ÚZEMNÍ PLÁN MĚSTA BRNA

Textová část Odůvodnění

Kapitola 18 Rozhodnutí o námitkách (včetně odůvodnění)

Svazek Nc14 *(bez osobních údajů)*

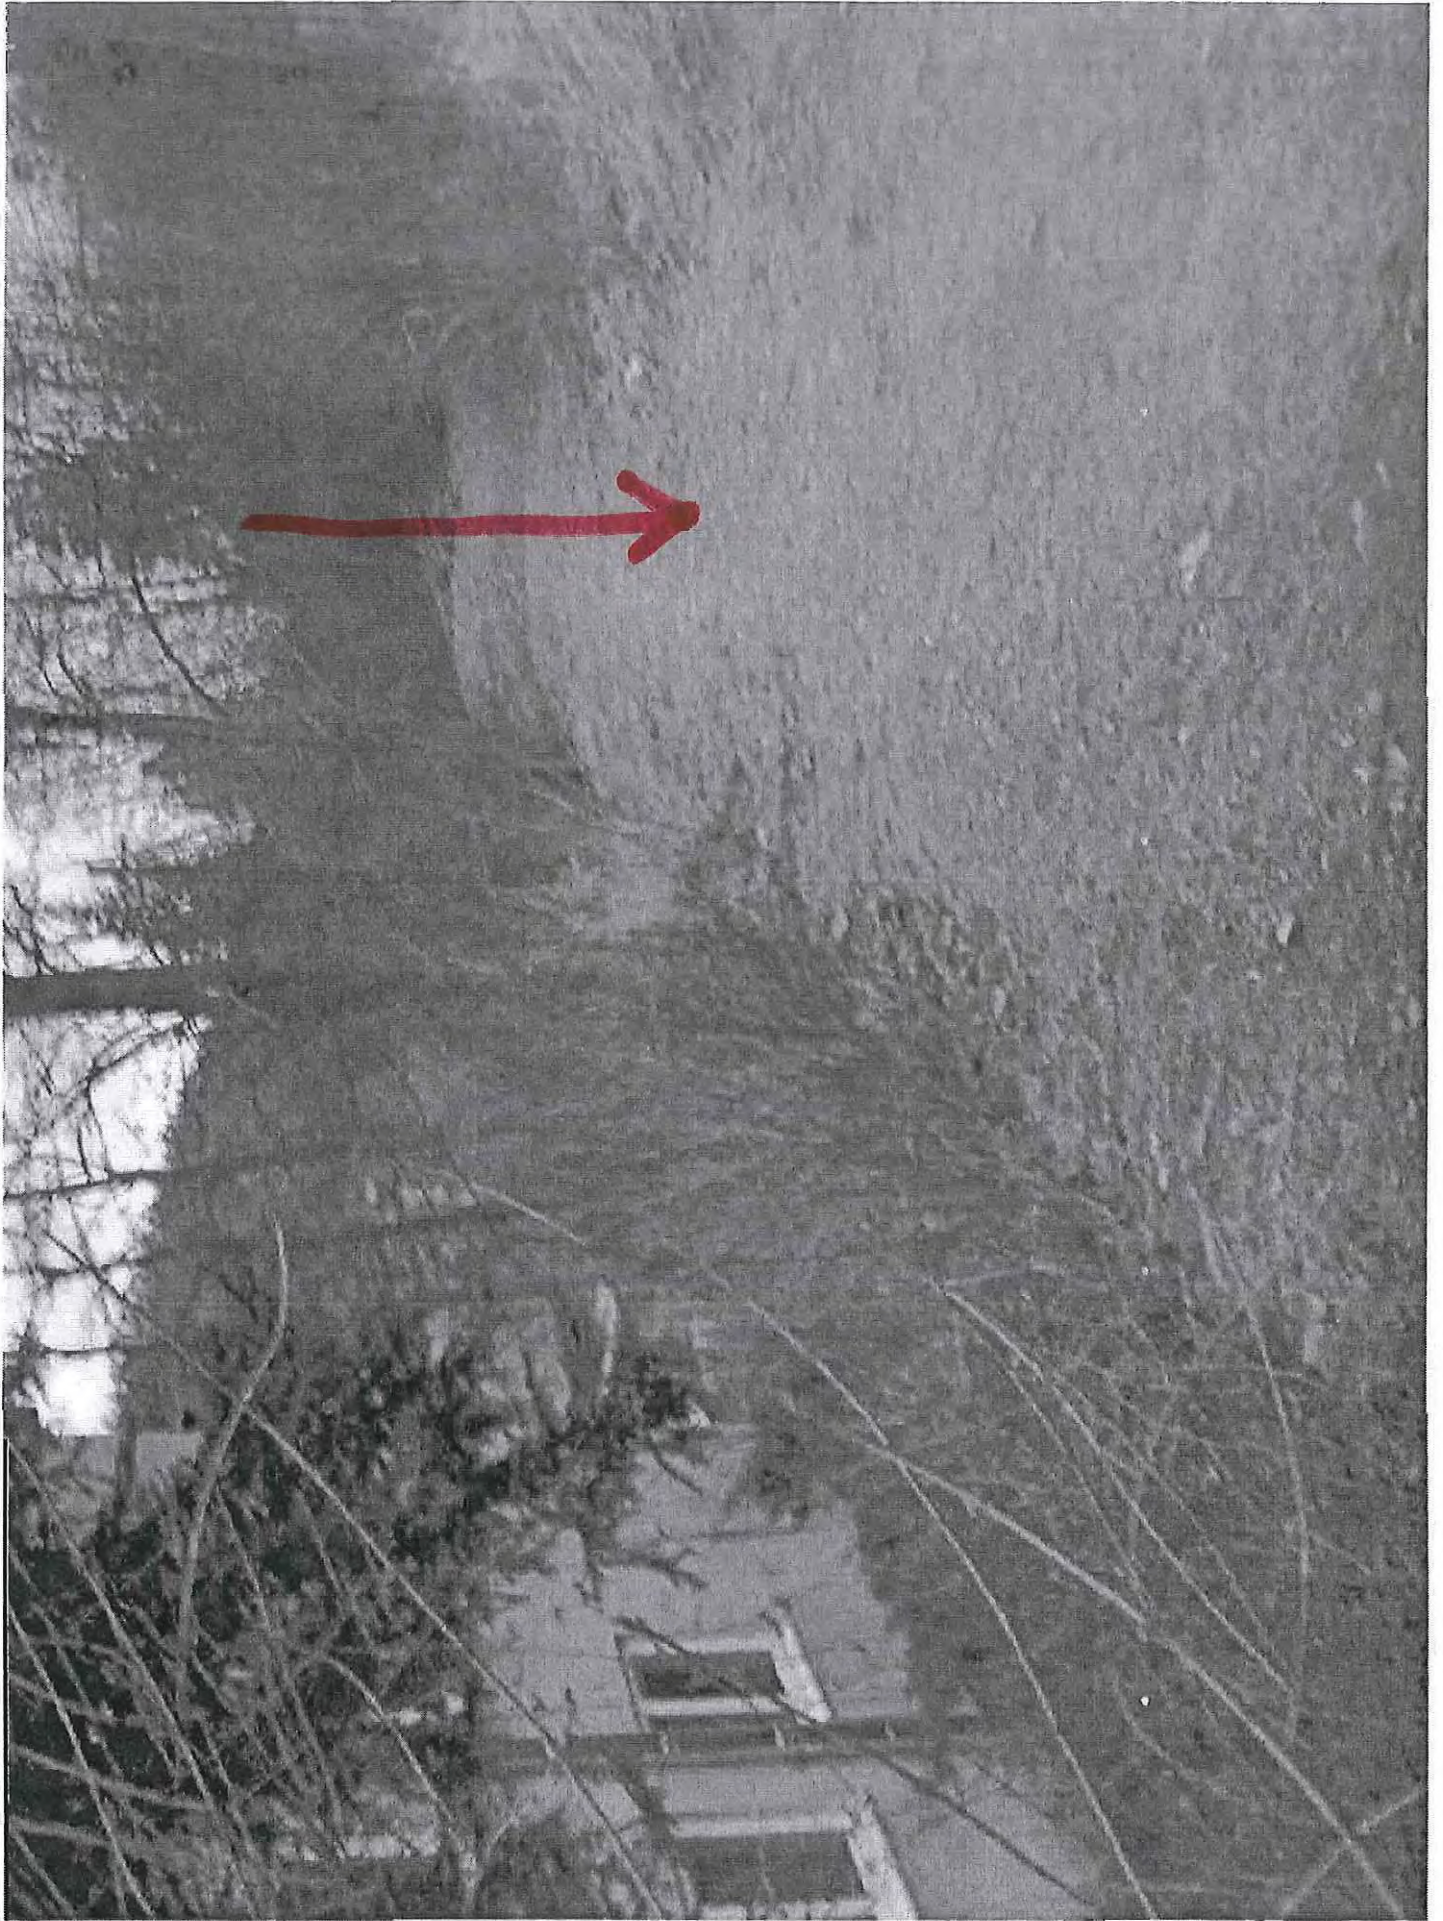
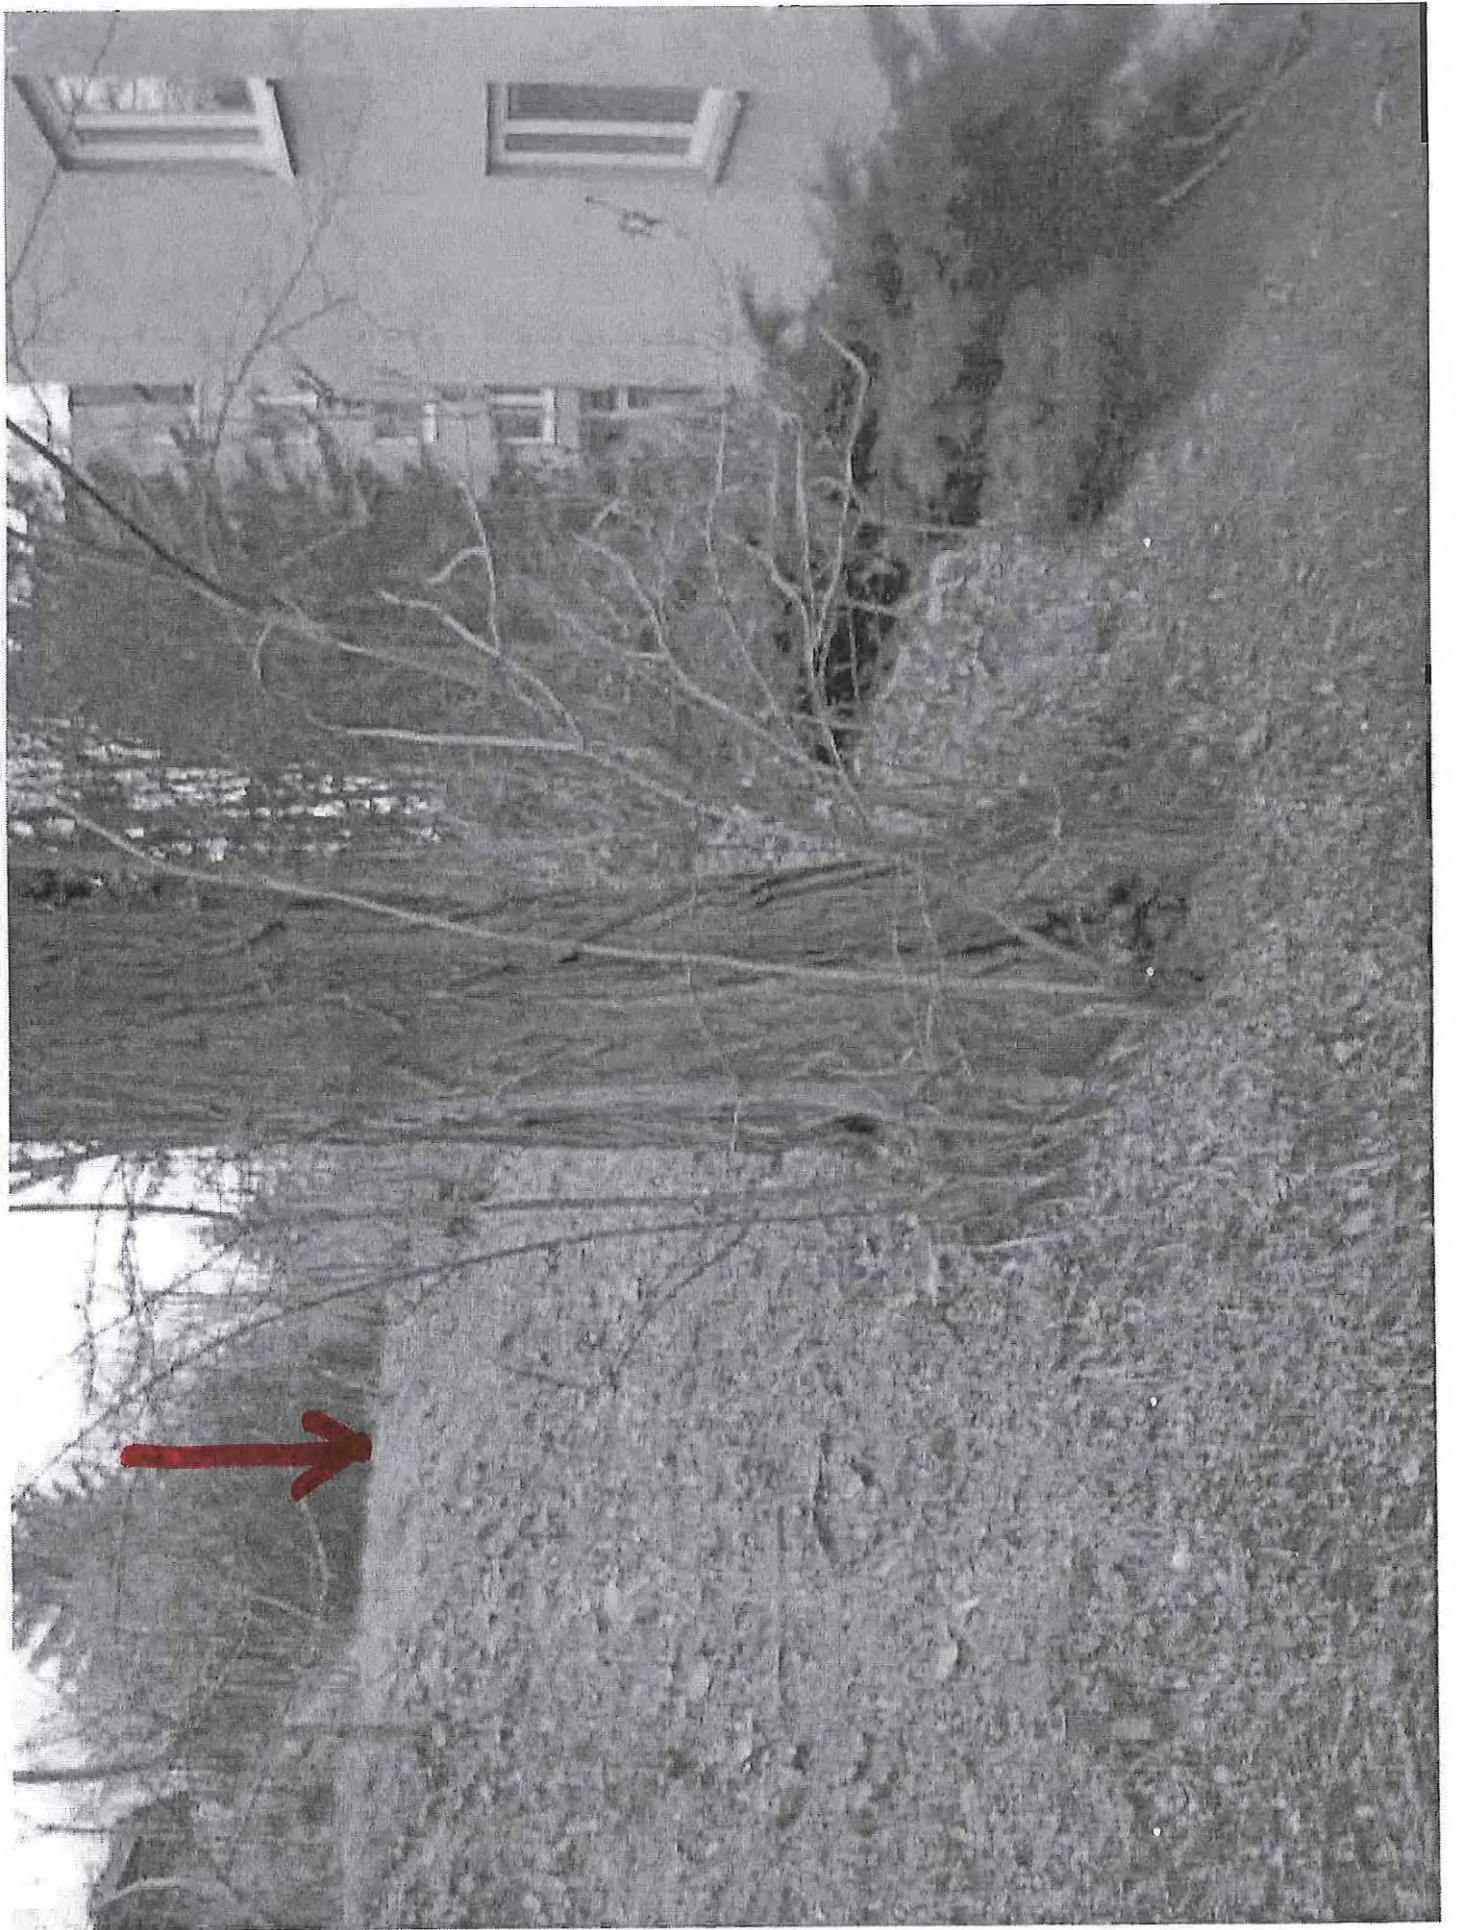
Námítka proti řešení napojení na dopravní a technickou infrastrukturu a obsluhu části rozvojové lokality Kn-7 Komínský vrch (dále Kn-7) a okolí (viz seznam parcel výše) a nově navržené vyšší intenzitě zástavby.

Odůvodnění: Navrhované prodloužení komunikace Závist pro automobilovou dopravu a technickou infrastrukturu na pozemek par. č. 584/2, k. ú. Komín, zásadně a nevratně zhorší kvalitu a hodnotu bydlení ve stávajícím bytovém domě [redacted] na pozemku par. č. [redacted] k. ú. Komín (dále BD). Lokalita je svažité a komunikace je navrhována ve výšce 2.-3. NP čtyřpodlažního BD v těsné blízkosti (cca 6 m) od stávajících oken obytných místností, v místě dnes nefrekventované nezapevněné pěšiny. Namítám, že tímto postupem je jednoznačně porušena zásada rovného přístupu, kdy dojde ke zhodnocení navazujících pozemků zahrnutých do Kn-7, par. č. 1890/1,1884/1,1883/1,1878,1874/1,1872/2 a 1872/1, k. ú. Komín, čímž však současně dojde k neúměrnému zatížení a zhoršení životních podmínek v BD a tím i ke snížení jeho tržní hodnoty. Rozvojová lokalita má řešeno dopravní napojení jednoznačně na úkor stabilizovaného území a obyvatel zde již bydlících. Dále namítám, že navrhované řešení zcela opomíjí stávající konfiguraci terénu, kdy již dnes má BD statické problémy z hlediska nestability dotčeného svahu, do kterého mají být komunikace a technická infrastruktura umístěny. Navrhují realizovat napojení na dopravní a technickou infrastrukturu a obsluhu lokality Kn-7, výhradně jiným způsobem a pokud to není možné, předmětnou část lokality (pozemky par. č. 1890/1,1884/1,1883/1,1878,1874/1,1872/2 a 1872/1, k. ú. Komín), navrátit do ploch nestavebních. Dále navrhuji neumísťovat na pozemku par. č. 584/2, k. ú. Komín, ve stabilizované funkční ploše bydlení novou plochu veřejného prostranství - dle kapitoly 6.2. připravovaného ÚPmB stavby a zařízení dopravní infrastruktury lze umístit ve všech typech ploch, pokud záměr není zjevně nepřiměřený vůči návazným či dotčeným plochám. Dále důrazně namítám změnu intenzity navrhované zástavby přiléhající části lokality Kn-7 z původní B/r2 na B/v3! Zvýšení intenzity by negativní dopady jen umocnilo a tímto postupem je zcela zřejmě opomenuta moje námítka podaná již k předchozí projednávané verzi nového ÚPmB! Postupuji přitom v souladu s Rozsudkem č. j. 6As 72/2014 ze dne 4.3.2015 k otázce snížení tržní hodnoty sousedních nemovitostí, kdy se uvádí, že „Má-li vlastník sousední nemovitosti za to, že by určité využití okolního území mohlo způsobit snížení tržní hodnoty jeho nemovitosti, musí si svá práva střežit včas, tj. již v procesu pořizování a schvalování územně plánovací dokumentace, a snažit se zasadit takovou formu zástavby, uvedenou v územním plánu, kterou považuje pro sebe za přijatelnou.“ Proto opakovaně namítám výše uvedené a jako vlastník přímo sousedící návrhem zásadně dotčené nemovitosti žádám o akceptování mých opakovaných námítek i nové námítky ke změně intenzity zástavby.
